Arkivsak-dok. 21/11162-18
Saksbehandler Maria Falch Holm

Detaljregulering Grasmyr nord - 1.gangsbehandling

1. Detaljregulering for Grasmyr datert 6.1.2022, med tilhørende dokumenter anbefales, jf. Pbl §12-10
2. Planforslaget legges ut på høring iht. Plan- og bygningslovens regler.

Nordre Grasmyr Velforening

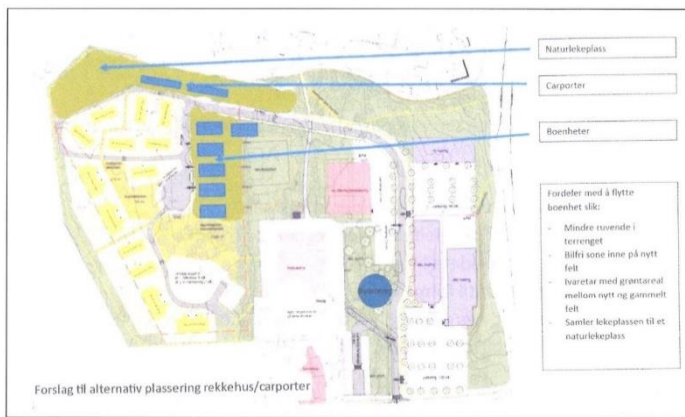
Nordre Grasmyr velforening med beboere hadde møte 28/10, og har sammen kommet frem til merknaden. Mange er positive til reguleringsplanen hvor allmenhetens interesse er rimelig godt ivaretatt mht. grøntområder og friluftsområder med eksisterende turstier. Det er enighet om at fortetting mot eksisterende bebyggelse er ikke ønskelig.

Noe av det viktigste for velforeningen er å unngå 2 etasjes rekkehus og 2-mannsboliger langs G1. Det er forslått å bygge boliger der hvor det i planen tilrettelegges for parkering, og heller flytte carporter inntil veien mot nord innenfor felt G1 (fra områdereguleringen). Det forslås også å samle lekeplassene til en naturlekeplass i nord-vest. Velforeningen skriver i merknaden at dette blant annet vil føre til bilfri sone i nytt boligfelt, mindre ruvende bygninger og at det ivaretar grøntareal mellom nytt og eksisterende felt på en bedre måte. Velforeningen ønsker også å utvide grøntområdet G1 til 20 m og ivareta området i vest mot landbruksområdet og gårdsdrift.

Det ser ut til at eksisterende turstier vest og sør i planområdet er godt ivaretatt i planen, men ønsker å stille noen spørsmål. Vil turveien rundt boligfeltet være godt egnet som tursti? Vil den bli opparbeidet til formålet? Er terrenget egnet til formålet? Vil det bli en klar avgrensing mellom boligeiendommene og turstien for å hindre at den blir privatisert? Videre vil velforeningen poengtere at evt. fyllmasse ikke blir «dumpet» inntil/over eksisterende stier.

I forslaget vist i merknaden (se figur over) er carportene plassert nord i planområdet, noe som vil skape svært store avstander mellom carport og beboere sør i planen. Reguleringsplanen må forholde seg til kommuneplanens arealdel, som setter krav til antall parkeringsplasser per boenhet. Arealet avsatt i forslaget fra merknaden oppfyller ikke dette kravet, og det ville derfor vært nødvendig å avsette et større areal til parkering. Det vil være vanskelig å avsette større parkeringsareal i nord, uten å påvirke buffersonen (skog) mot den eksisterende bebyggelsen.

Buffersonen i nord er på det minste 14 meter mellom eiendomsgrensene, og mellom bygningene vil det minimum være 21 meter. Sol- og skyggeanalysen fra planbeskrivelsen viser at dette er tilstrekkelig avstand for å opprettholde dagens solforhold for eksisterende bebyggelse. Bufferen er regulert til vegetasjonsskjerm (o_GV2), som vil si at vegetasjonen skal ivaretas. Dette vil redusere både visuell påvirkning og støy mot eksisterende bebyggelse i Nordre Grasmyrvei.

For å unngå ruvende bebyggelse mot nord, er det valgt å sette strengere krav til maksimal byggehøyde for rekkehus i felt BKS1-2. Dette gjør at bebyggelsen bedre kan tilpasses terrenget, og vil minimere påvirkningen på bebyggelsen i nord. En bygning nord i planområdet er også fjernet sammenlignet med alternativ presentert på medvirkningsmøte 07.10.2021. Kommuneplanens arealdel setter også anbefalinger til avstand mellom bolig og lekeplasser, og det er ikke mulig å oppfylle dette dersom lekeplassene samles til en felles naturlekeplass nord i området.

Eksisterende tursti i vest reetableres som grusbelagt sti på utsiden av eiendommene, og er regulert som turveg (o_GT4). Bestemmelsene setter krav til at det opparbeides et skille mellom tursti og eiendommer, for eksempel hekk eller lignende. Turstier sør i planområdet opprettholdes, og det etableres flere stier gjennom det nye boligfeltet.
